INFORMATIONS TECHNIQUES

Date : 06.09.2022
 TI : 1522
 Type(s) de distributeur : SiLine SÜ

Distribution SiLine SÜ

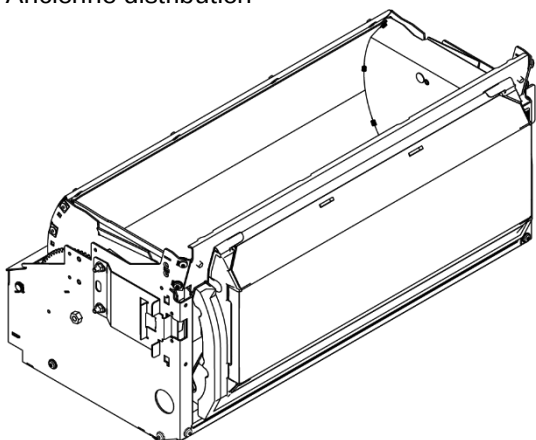
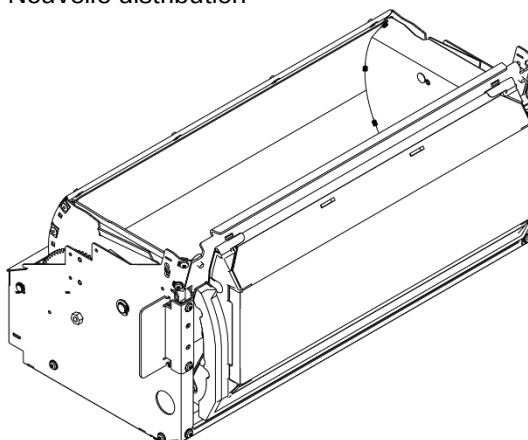
Dans le cadre de l'amélioration continue de nos produits, la distribution des appareils SiLine SÜ a été modifiée.

Avec l'introduction des variantes SiLine Grand public (type RP), la variante renforcée de la distribution motorisée a été intégrée dans tous les appareils. Les avantages sont une harmonisation des pièces détachées et une protection maximale contre les attaques et la manipulation, y compris les lieux à la fréquentation « normale ».

En raison de la modification, des pièces supplémentaires doivent être intégrées dans la porte des distributeurs jusqu'au numéro de série 90503548. Cette modification est rendue indispensable par les nouvelles dimensions de la distribution renforcée. Les kits de conversion suivants ont été élaborés à cet effet :

Numéro d'article	Kit de conversion pour	Requis jusqu'au numéro de série
3435106600	SÜ SiLine Lift S	90503548
3435206600	Barrière lumineuse SÜ SiLine S	90503548
3445006600	SÜ SiLine M	90503548
3445106600	SÜ SiLine Lift M	90503548
3445206600	Barrière lumineuse SÜ SiLine Lift M	90503548
